「もんじゅ」廃止措置計画の変更内容 (模擬燃料体の部分装荷)

2020年2月17日

日本原子力研究開発機構 (JAEA)

昨年7月22日に廃止措置計画の変更認可申請を行った後、4回のもんじゅ廃止措置安全監視チーム会合（第23回～第26回）及び審査の過程において受けた指摘を踏まえ、模擬燃料体を部分装荷とした場合の影響評価結果を再整理して説明

地震時の燃料体挙動の解析結果

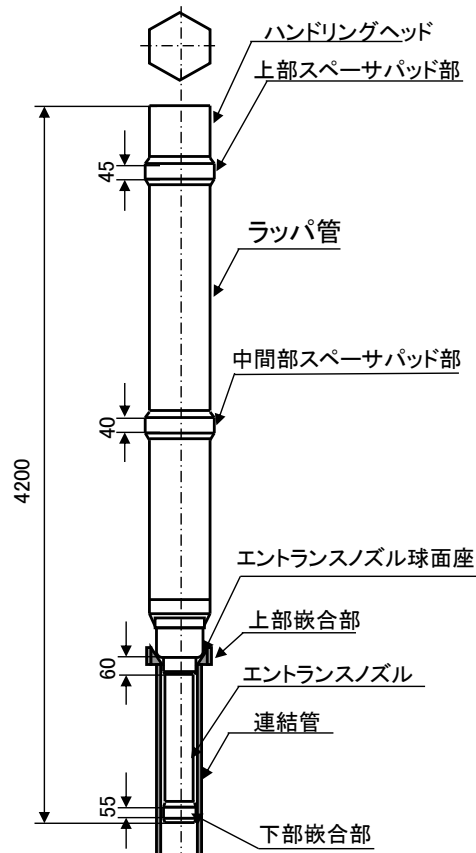
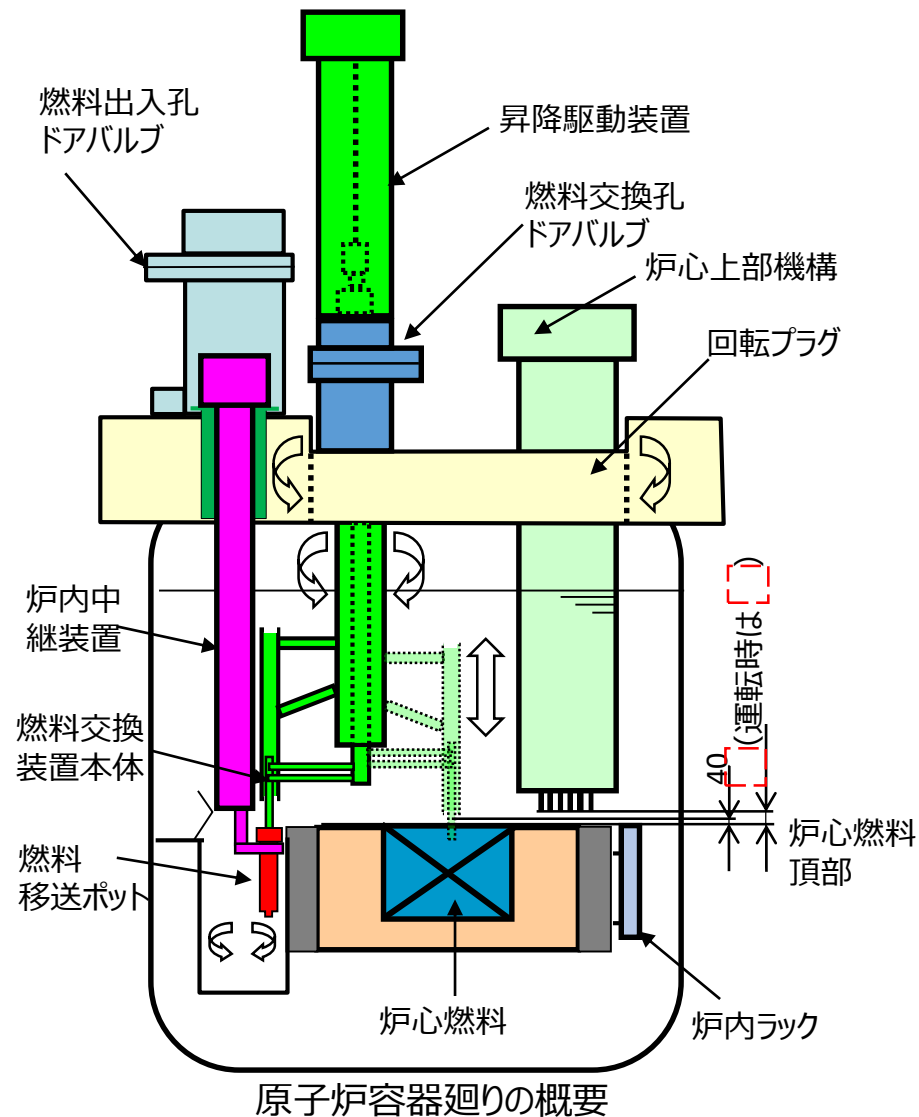
2.2 部分装荷における耐震性の確認

地震時の燃料体の挙動(地震時による振動、燃料体同士の衝突、跳び上がり)は、高速炉用に開発された3次元で炉心の振動を解析するコード(REVIAN-3D、【参考4】参照)を用いて定量的に評価

- 燃料体に発生する荷重/応力が小さいことから燃料体の構造健全性が維持される
- 跳び上がり量が小さいことから他設備と干渉しないため、燃料体の取出し機能に影響しない
(最大跳び上がり量の評価精度は±20～30%であり、精度を考慮しても評価基準値を下回る)
- 地震時に燃料体が炉心支持板に着床する時の衝突荷重を想定しても、ラッパ管及び燃料被覆管は、座屈しない

評価項目	発生値※1	評価基準値
上部パッド衝突荷重[kN]	112.8 ----- 114.6	564※2
中間パッド衝突荷重[kN]	5.3 ----- 5.5	28※2
エントランスノズル付け根部曲げ 応力[MPa]	141.1 ----- 173.2	440※2※3
跳び上がり量 [mm]	<20 ----- < 2	40※4

図1 燃料体の取出し状況

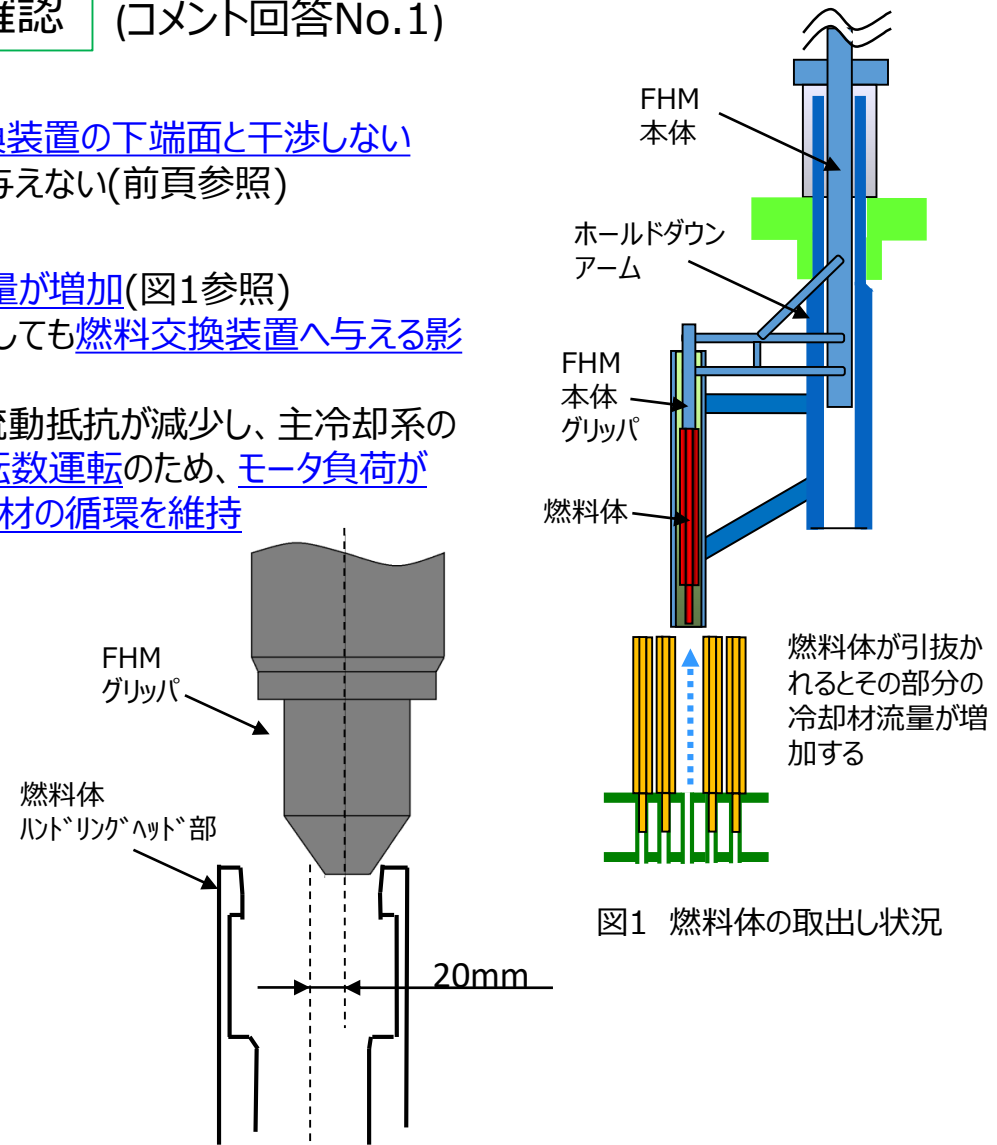
(2) 流量変化の影響

- 全装荷状態においても、燃料体を引き上げれば、その部分の流量が増加(図1参照)
- 部分装荷において模擬燃料体を装荷しない部分の流量が増加しても燃料交換装置へ与える影響は、全装荷時の燃料交換と変わらない
- また、炉心に装荷されている燃料体数が減少すると、炉心部の流動抵抗が減少し、主冷却系の循環流量が増加する。一方、循環ポンプのポニーモータは定回転数運転のため、モータ負荷がほとんど増加しないことからポンプの運転継続が可能であり、冷却材の循環を維持

図2 FHMグリッパと燃料体ヘッド部の位置関係

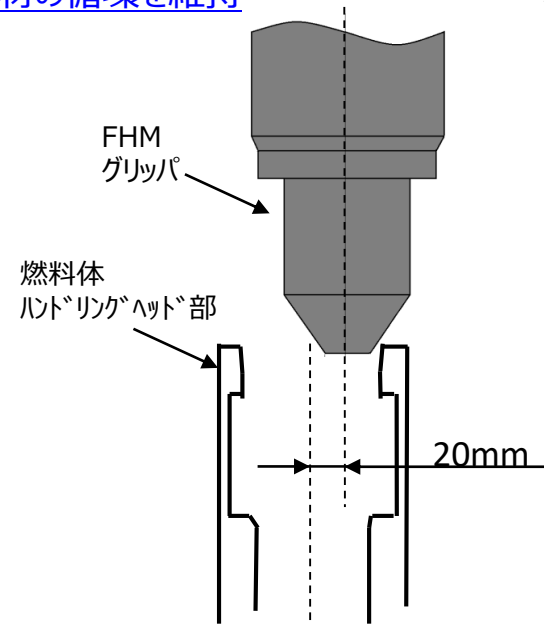
(3) 燃料体頂部変位の影響

- 部分装荷における燃料体頂部の変位は、エントランスノズル嵌合部によって制限されており、最大で±1.9mm
- これに炉心燃料のアドレス位置のずれ7.4mmを考慮すると、燃料交換装置(FHM)グリッパ中心と燃料体ハンドリングヘッド中心の芯ずれは、最大で11.2mmとなり、設計許容値の20mm以内に留まる(図2参照)

3.1 地震時の燃料の挙動と解析で考慮する荷重等

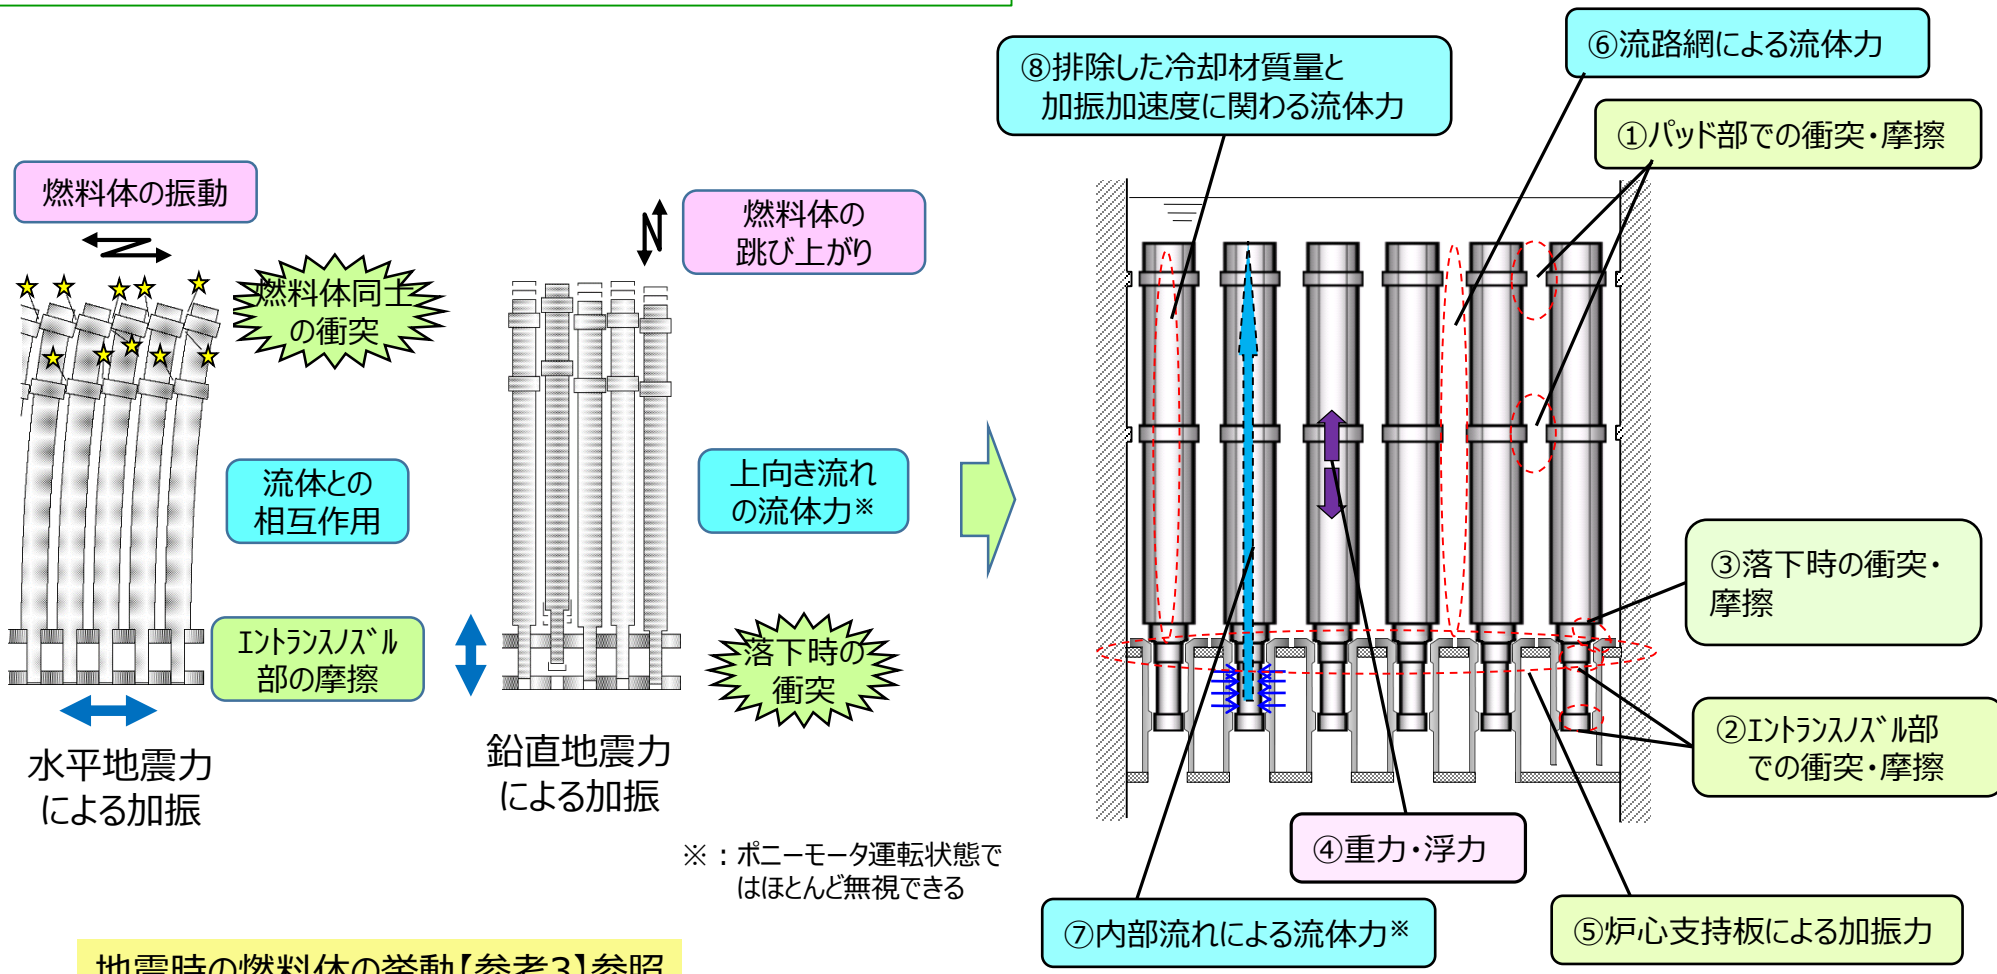
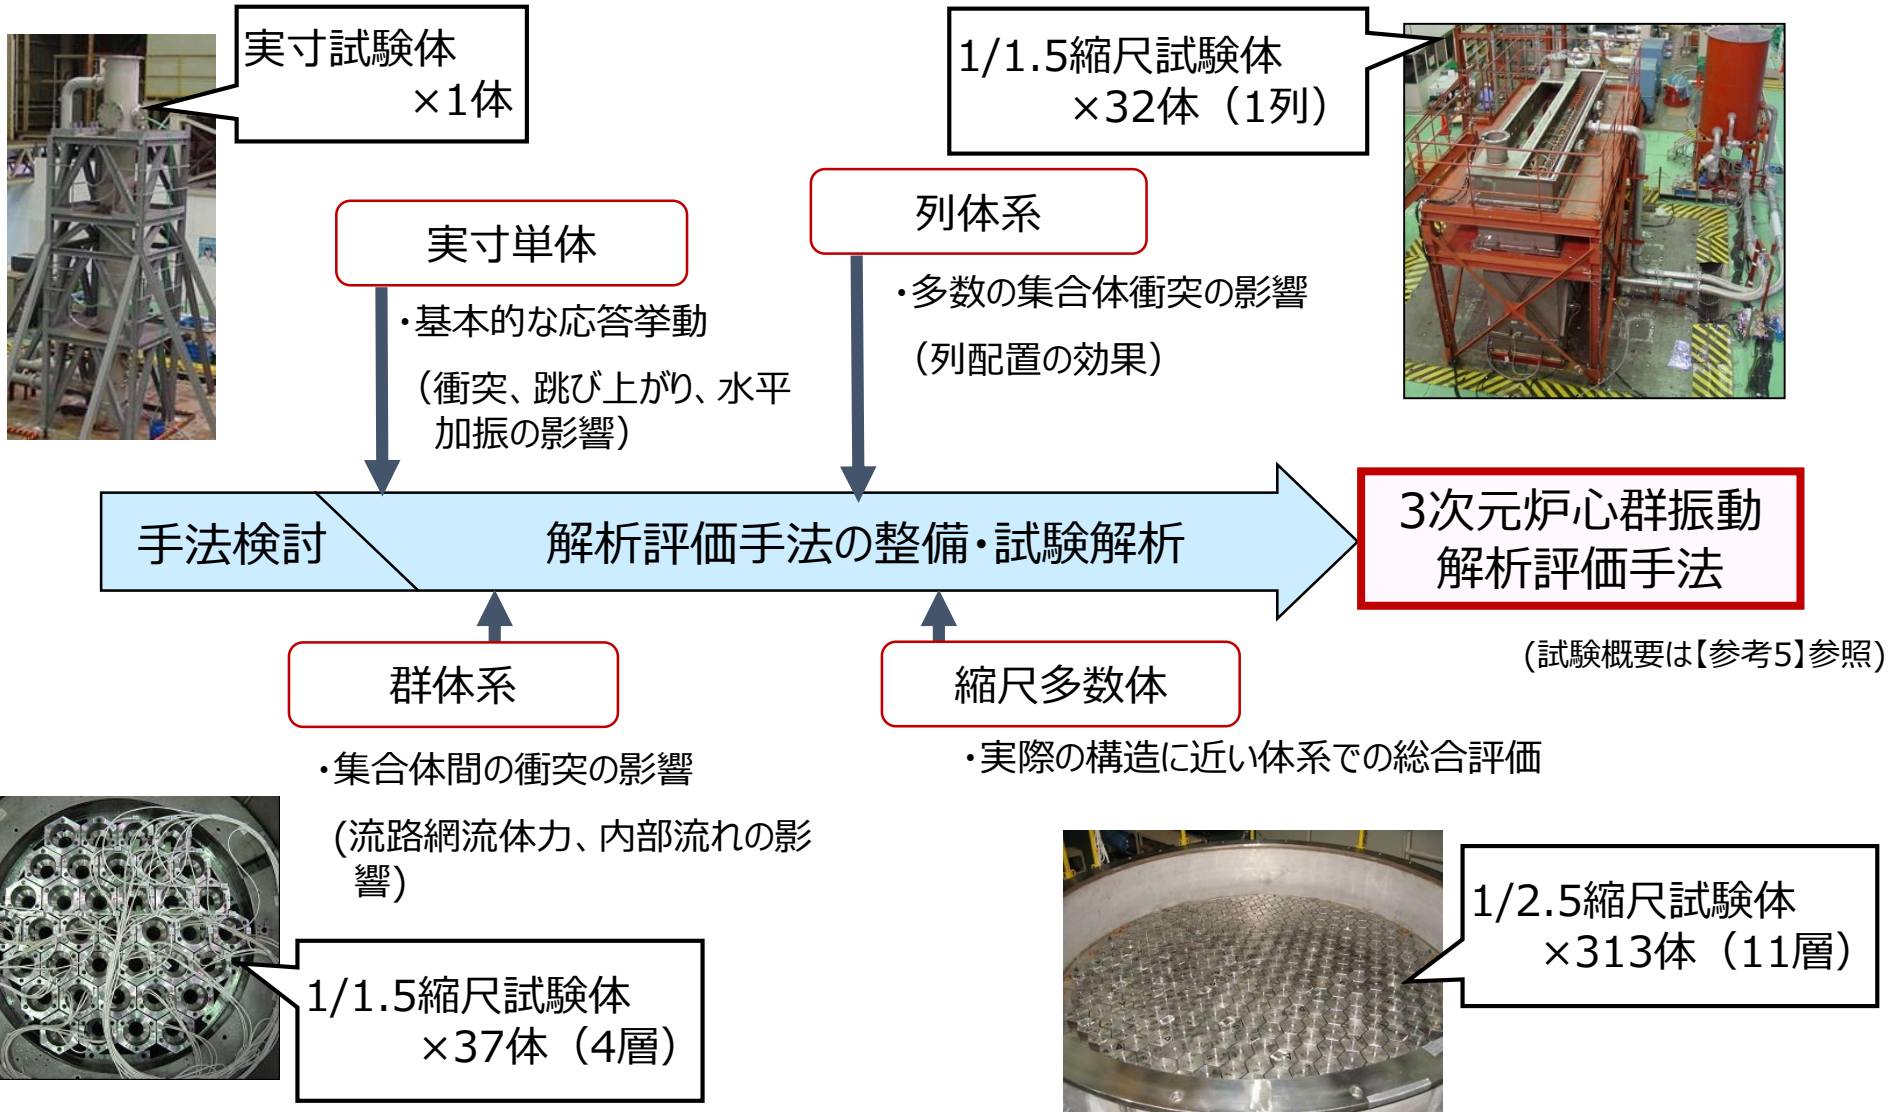
(コメント回答No.3)

地震時の燃料体の挙動【参考3】参照

解析では上図に示す荷重や力を考慮して評価

- 3次元炉心群振動解析コード (【参考4】参照) を用いて部分装荷状態を模擬した条件における評価を実施
- 解析コードの適用性(妥当性)を確認しておくことが重要

4(4). ⑥ 炉心構成要素飛び上り解析コードの検証

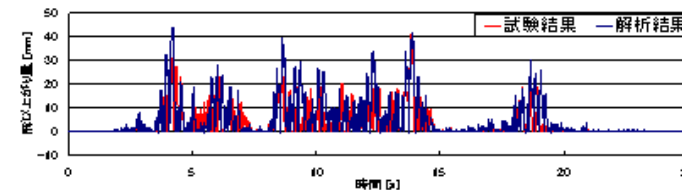
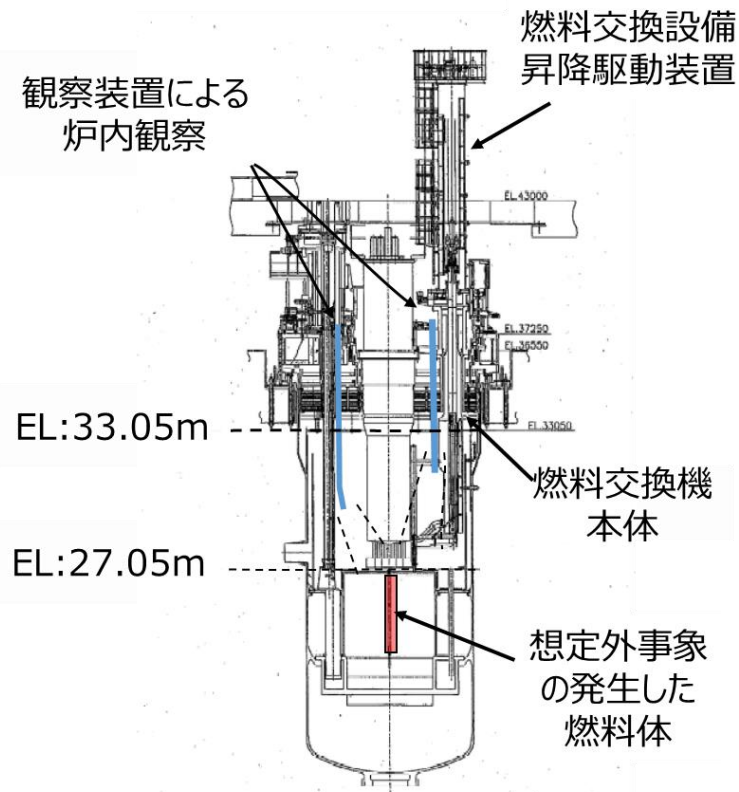
3.3 試験結果を用いて跳び上がり量評価結果の妥当性を傍証

(コメント回答No.25)

耐震バックチェックで実施したもんじゅの燃料体単体加振試験結果を用いて燃料体の最大跳び上がり量を推定し、評価結果の妥当性を傍証

- ①もんじゅ燃料単体加振試験(運転時の炉心流量を模擬)における燃料体の跳び上がり量は、最大加速度 35m/s^2 (Ss-Dの最大加速度 31m/s^2 と同等)において41mm
- ②廃止措置段階においては、炉心流量が約1/10に低下しているため、燃料体に作用する上向きの流体力が低下し、見かけの重力加速度が0.5Gから0.9Gに増加することから、跳び上がり量は、20mm程度に半減すると推定※1
- ③今回の解析コードによる評価については、燃料体の最大跳び上がり量が最大20mm未満であり、加振条件等の違い※2を考慮すれば、跳び上がり量が低めになる方向であることから、今回の解析コードによる評価の結果は、妥当と判断

最大値	二乗和平方根
試験結果	41.0 mm	5.9 mm
解析結果	43.9 mm	8.6 mm

炉心構成要素飛び上り解析結果は、単体加振試験結果と精度良く一致しており、解析コードは妥当である
